Stellungnahme zum den Planfeststellungsunterlagen

Abschnitt 1.5

Kabel- und Leitungsplan 12-02 (km 45,510)

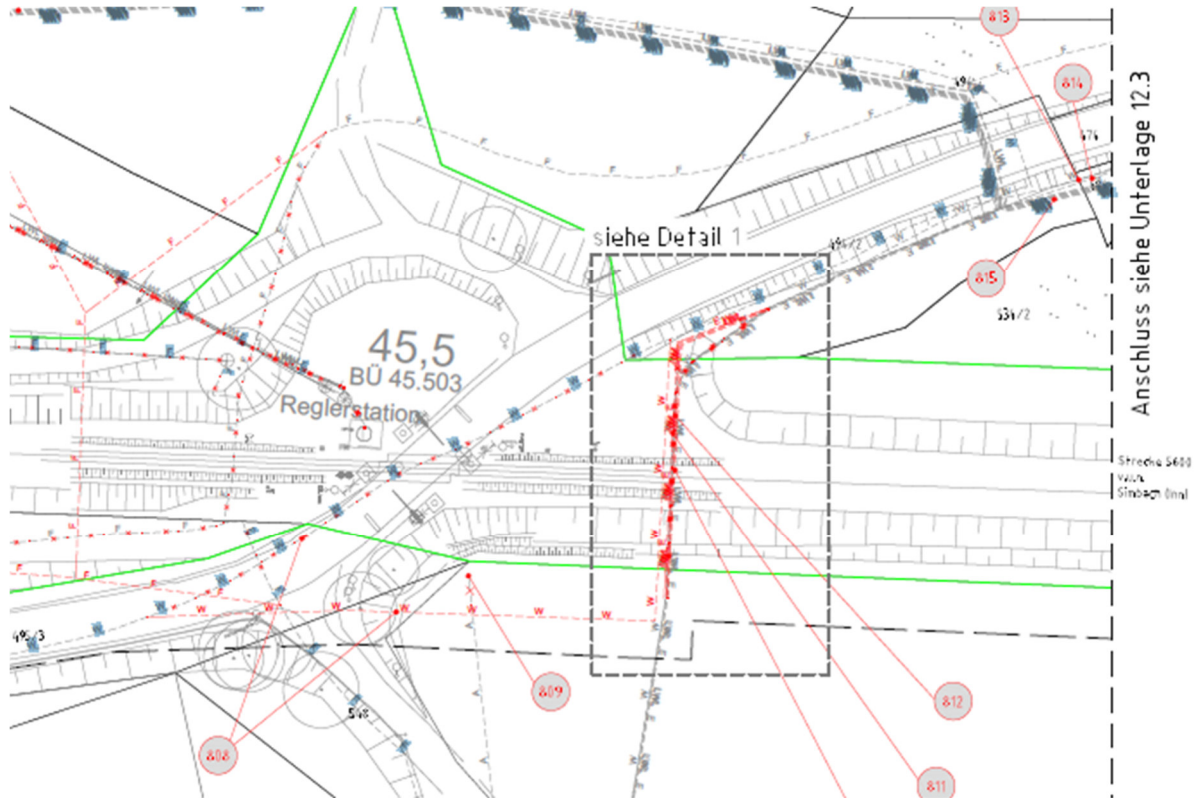
Die Stadt Dorfen ist nicht Eigentümer und Unterhaltungspflichtiger der Abwasserleitung (lfd.Nr. 809).

Es ist eine Privatleitung, wahrscheinlich des Anwesens Mösl 1.

Lageplan 03-1-03 (km 45,5 – 45,9)

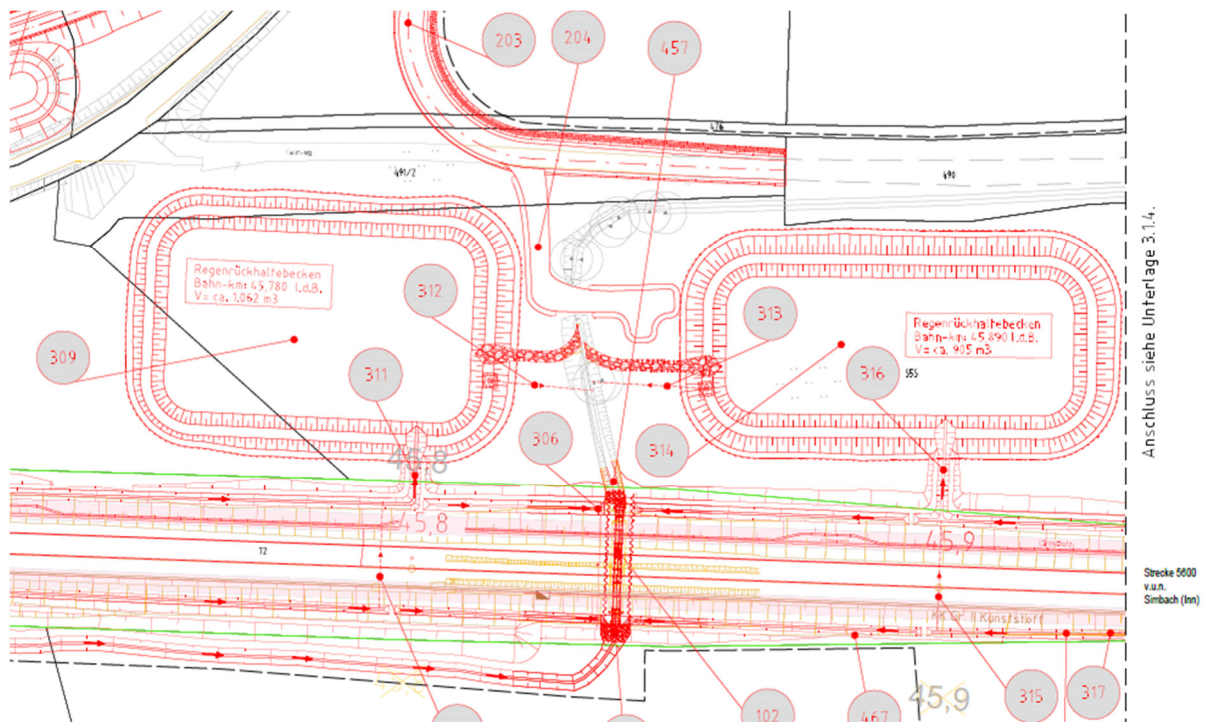
Die geplanten Rückhaltebecken liegen im Umgriff des B-Plan 119 Obere Mooswiesen.

An diesem Standort ist ebenfalls eine Hochwasser-Rückhaltung der Stadt Dorfen geplant, daher kann dieser Planung nicht zugestimmt werden. Die Planung ist mit unserem Planungsbüro aquasoli, wie bereits mitgeteilt wurde, abzustimmen.

Lageplan 03-1-04 (km 46,2 – 46,5)

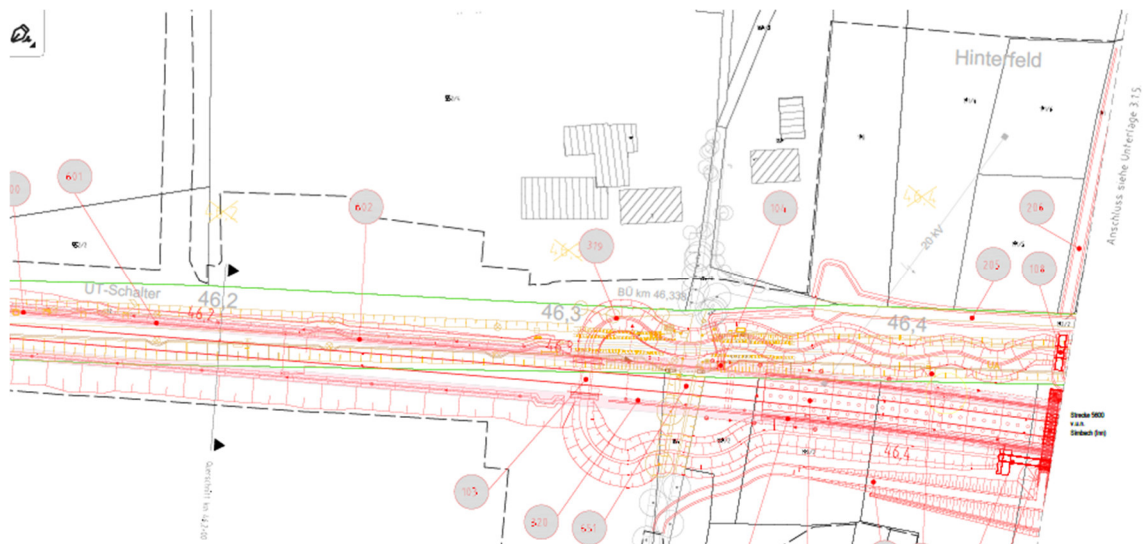
Der Verlegung des Oberhausmehringers Grabens sollte im nordöstlichen Bereich nicht an das alte Gewässer bei Flur-Nr. 72, sondern im nördlichen Bereich über die Flur-Nr. 191 an das Gewässer bei der Flur-Nr. 191/3 anbinden.

Lageplan 03-2-20 (km 46,35 - 46,445)

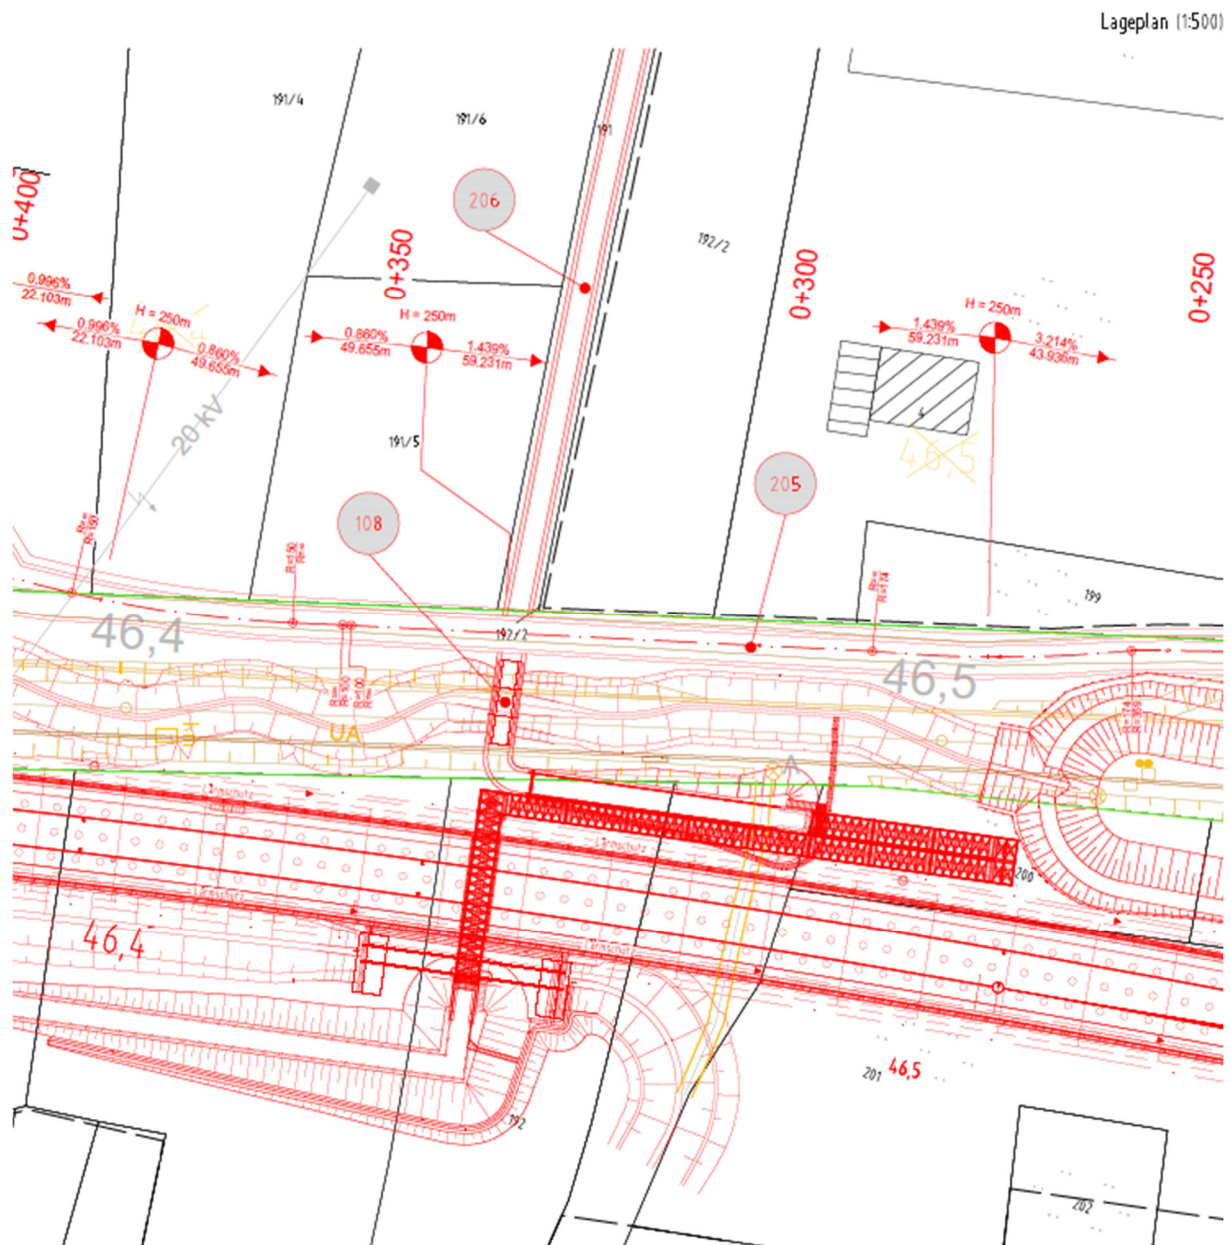
Aufgrund des Längsgefälles mit bis zu 6 % sollte der Gehweg (lfd.Nr.207) zur Fußgängerüberführung befestigt werden. Derzeit ist eine unbefestigte Deckschicht geplant.

Lageplan 03-1-04 (km 46,445)

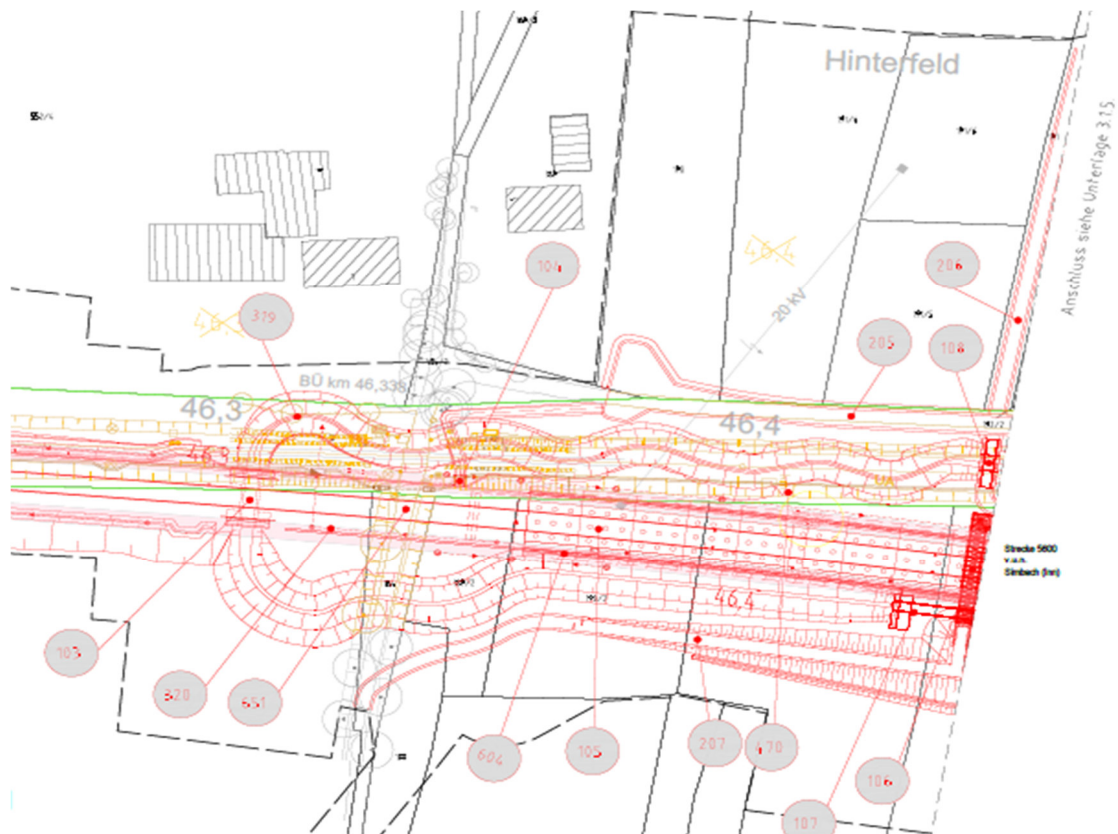
Der Fußgängerweg sollte nicht auf Flur-Nr. 191, sondern auf der Flur-Nr. 192/2 nach Norden verlaufen. So kann die Fußgänger-Brücke über den Oberhausmehringers Graben (Flur-Nr. 191/3) verzichtet werden. Diese Brücke fehlt allerdings in den Planfeststellungsunterlagen. Bei dieser Planung endet der Fußweg am Gewässer, ohne eine Querungsmöglichkeit!

Was ist mit der Anbindung an die Birkenallee? Im Bauwerksverzeichnis (lfd.Nr. 206) steht nur „bleibt frei“.

Kabel- und Leitungsplan 12-05 (km 46,365-46.772)

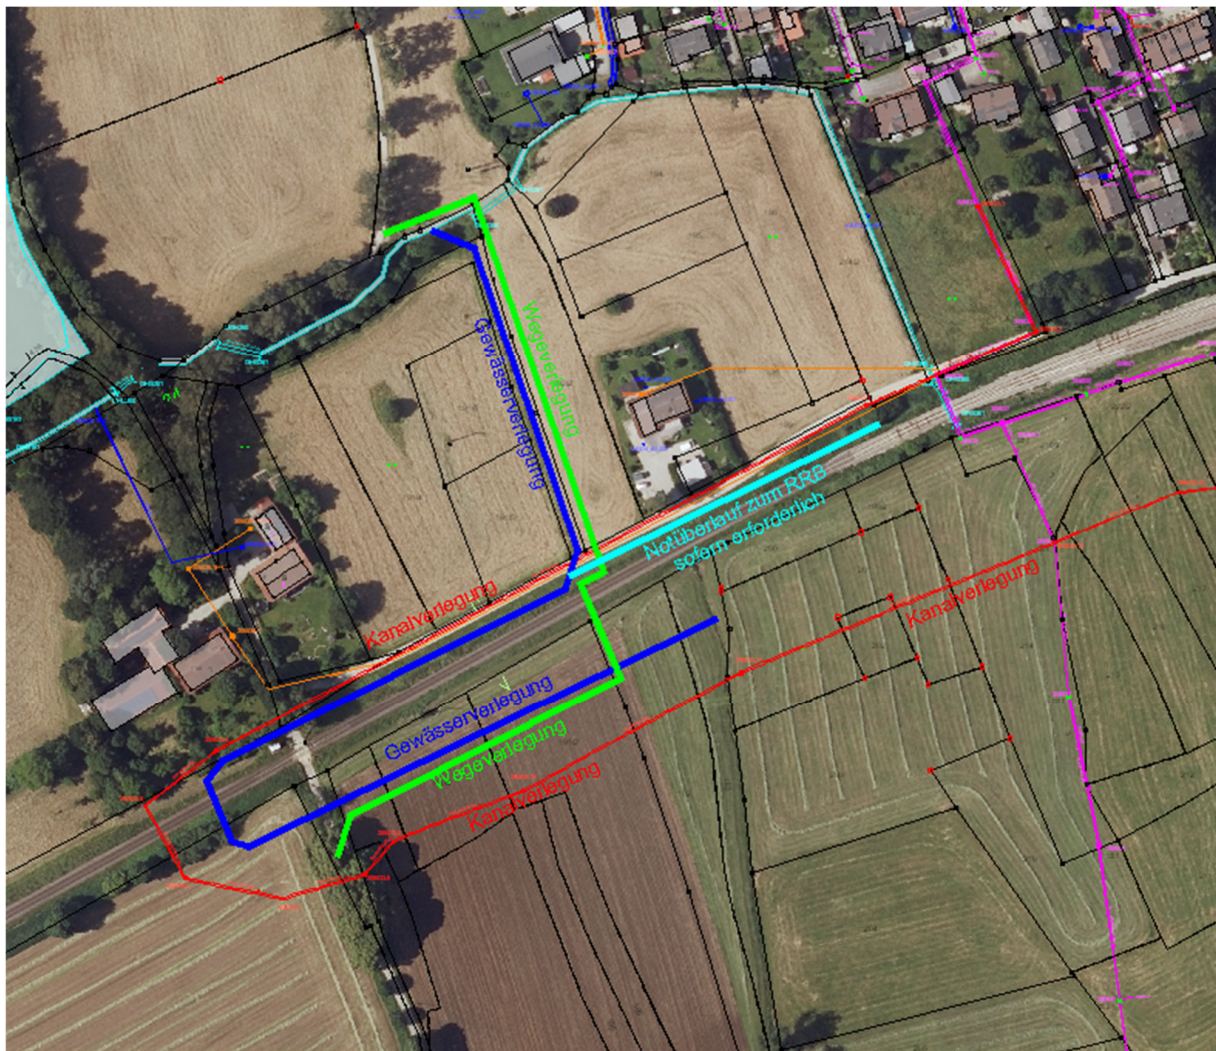
Die Schmutzwasserleitung (lfd.Nr. 827) ist eine Privatleitung der Anwesen Am Bahndamm 5 bis 7, die sich **nicht** im Eigentum und Unterhaltungspflicht der Stadt Dorfen befindet. Der Verlegung des Mischwasserkanals (lfd.Nr. 822) auf einer Länge von 815 m wird zugestimmt.

Lageplan 03-1-05 (km 46.575)

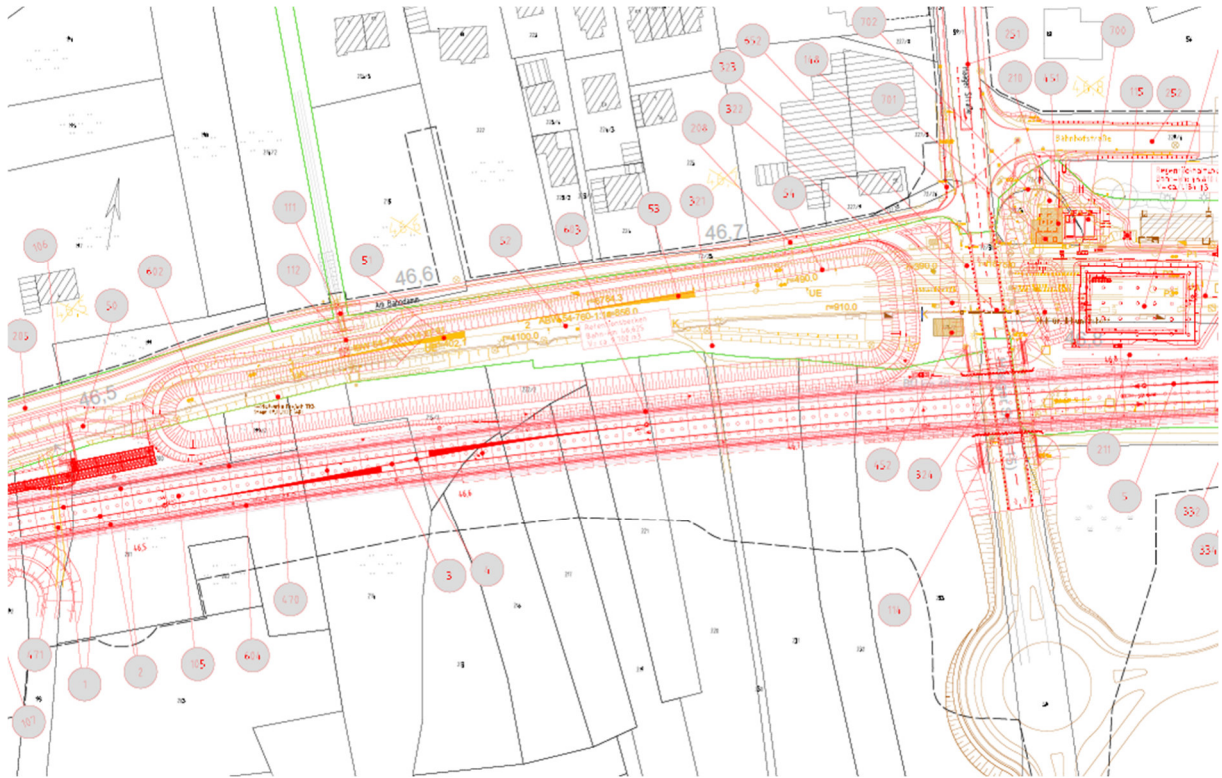
Ein Einlauf zum Retentionsbecken (Ifd.Nr.321) ist der Oberhausmehringher Graben. Der Auslauf soll über eine Hebeanlage erfolgen (siehe Bemerkung Ifd.Nr. 111). Somit soll das gesamte Gewässer gepumpt werden.

Dem kann von Seiten der Stadt Dorfen nicht zugestimmt werden. Der Auslauf des Retentionsbeckens sollte mit einer Rohrdrossel oder Mönchbauwerk erfolgen. Weiterhin fehlt ein Grabengerinne im Becken, sowie eine Abfahrtsrampe, um eine Pflege und Räumung des Beckens zu ermöglichen, da der künftige Eigentümer und Unterhaltungspflichtiger die Stadt Dorfen sein soll.

Kabel- und Leitungspläne 12-06 bis 12-08 (Km 46.683 – 47.579)

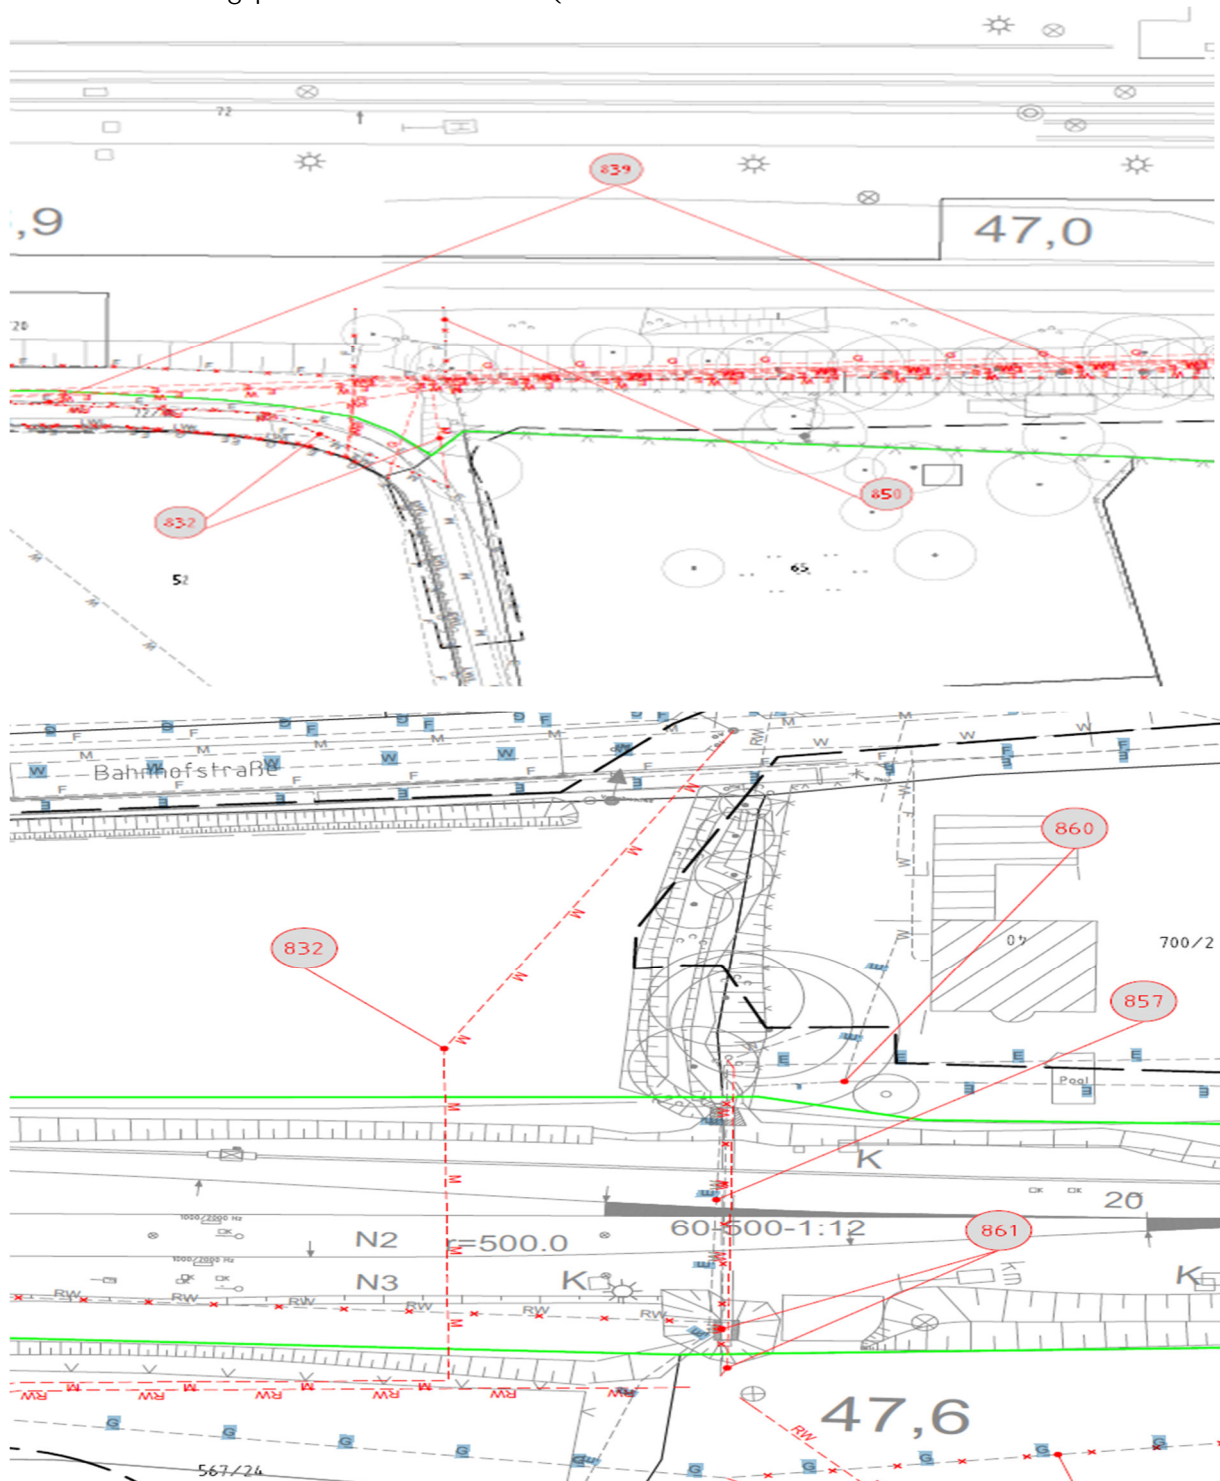
Der Verlegung der Mischwasserleitung (Ifd.Nr.832) kann in dieser Form nicht zugestimmt werden, da hiermit das Mischwasser von Unterhausmerhing und das Schmutzwasser vom „Meindl-Gebiet“ auf die Mischwasserentlastung in der Bahnhofstraße geleitet wird.

Der Stauraumkanal ist nicht dafür ausgelegt. Das erforderliche Mischungsverhältnis für die Entlastung wird nicht eingehalten, daher wurde das Meindl-Gebiet im Jahre 2024 abgetrennt und an den Schmutzwasserkanal angeschlossen.

Bei diesem geplanten Umschluss, ist eine Schmutzfracht- und hydraulische Berechnung des öffentlichen Kanalnetzes erforderlich.

Lageplanauszug mit geplanter Kanalverlegung (rote Leitung)

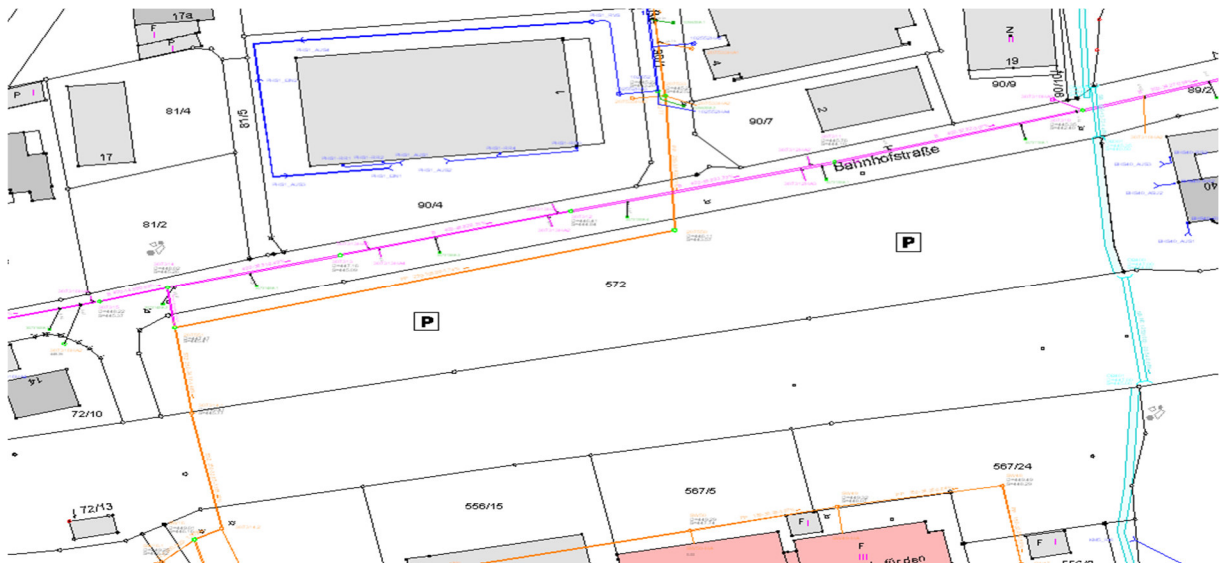
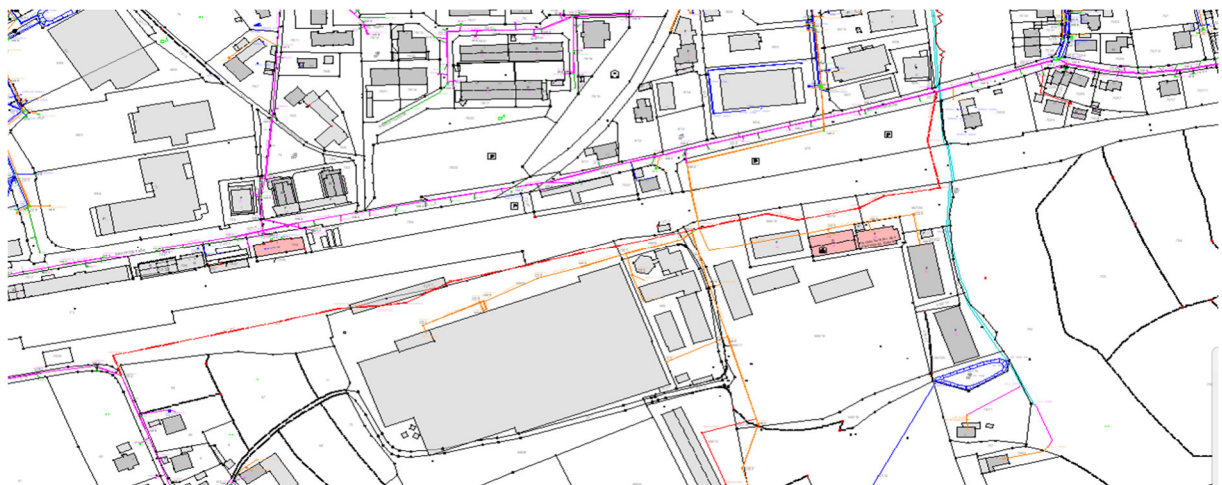
Weiterhin ist die Straßenentwässerung (lfd.Nr. 832) des bahnparallelen Weges nicht in den Mischwasserkanal, sondern in den Olfinger Graben zu leiten.
